PROVINCIA DI NAPOLI COMUNE di Giugliano in Campania

Modifica non sostanziale dell'impianto

Ai sensi dell'art. 29 - nonies del D. Lgs. 3 aprile 2006, n. 152

GRUPPO Group / Groupe SA1	DISEGNI DI RIFERIMENTO N°: Référence drawing / Plans de référence -----	SCALA DISEGNO: Drawing Scale Echelle Dessin	1:1	
		SCALA PLOTTAGGIO: Plot scale / Echelle de plot.	---	
Relazione tecnica		SOSTITUISCE IL NUM. Replaces Number Remplaces Nombre	---	
		DISEGNATO: Drawn by / Dessiné	08/09/2017	
		VERIFICATO: Checked by / Vérifié	11/09/2017	
		APPROVATO: Approved / Approuvé	12/09/2017	GF
COMMESSA: Job / Commande 17.030	LOCALITA': Locality / Localité Giugliano in Campania (NA)	DISEGNO N° : Drawing N° / Dessin N° 17.030.SA1.0001	Rev. 1	Pagina / page

(Rif. 17.030.SA1.0010 – All. V – Planimetria Layout Aree di stoccaggio Rev. 1).

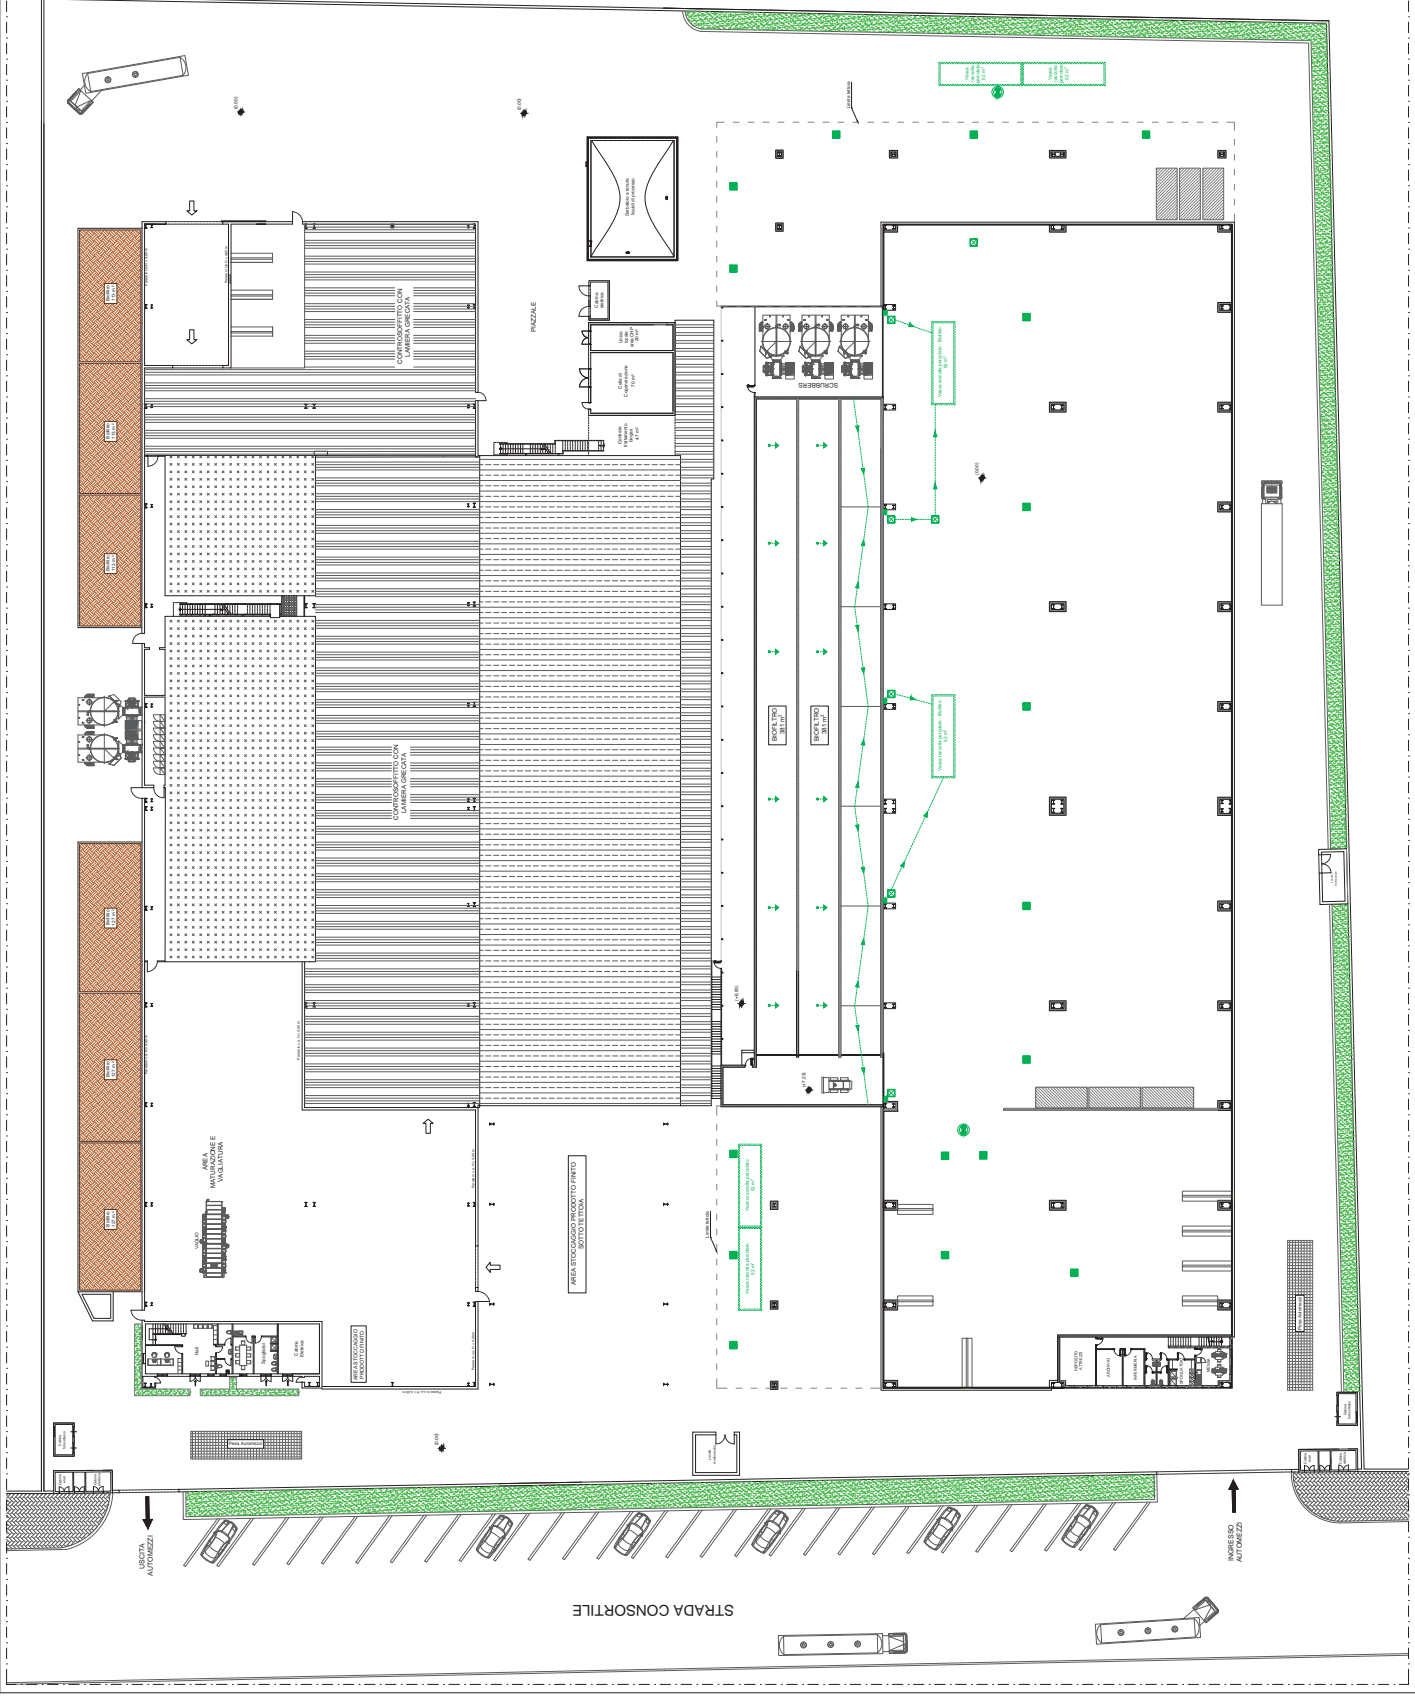
Sarà spostata poi l'ubicazione dell'area di stoccaggio del CER 19 12 12, più vicina al luogo di produzione, tale area di stoccaggio, su pavimento industriale impermeabile, è servita dalla rete di drenaggio percolato all'interno del capannone, così da poter collettare verso il serbatoio di percolato eventuale liquido prodotto. Produzione CER 19 12 12 invariata.
